「ふげん」廃止措置計画の 工程延伸に係る変更について

2022年8月29日

国立研究開発法人日本原子力研究開発機構
敦賀廃止措置実証部門
新型転換炉原型炉ふげん

廃止措置計画の工程延伸の概要

原子炉水中解体工法概略図

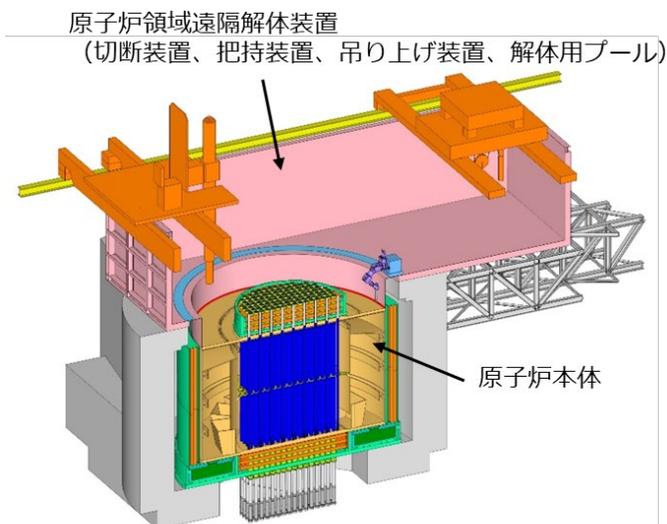
「ふげん」では、認可を受けている廃止措置計画に基づき、2023年度から予定している原子炉本体解体撤去に向け、専ら廃止措置に必要な主要装置の「原子炉領域遠隔解体装置(切断装置、把持装置、吊り上げ装置、解体用プール)」等の詳細検討を進めてきました。

この詳細検討において、原子炉領域遠隔解体装置のうち、解体用プール設置に係る安全性をより高めるための施工方法を構築する期間が必要であると判断しました。

このため、原子炉本体解体撤去期間の着手時期を2023年度から2030年度に延伸し、それに伴い廃止措置終了時期も2033年度から2040年度に延伸するとともに、これに付帯する関連事項の記載整合を行うことを考えています。

なお、性能維持施設である原子炉領域遠隔解体装置については、これらの仕様が確定する詳細検討を経て、適切な時期に設計及び工事の方法として廃止措置計画に追記し、変更認可申請を行うことを考えています。
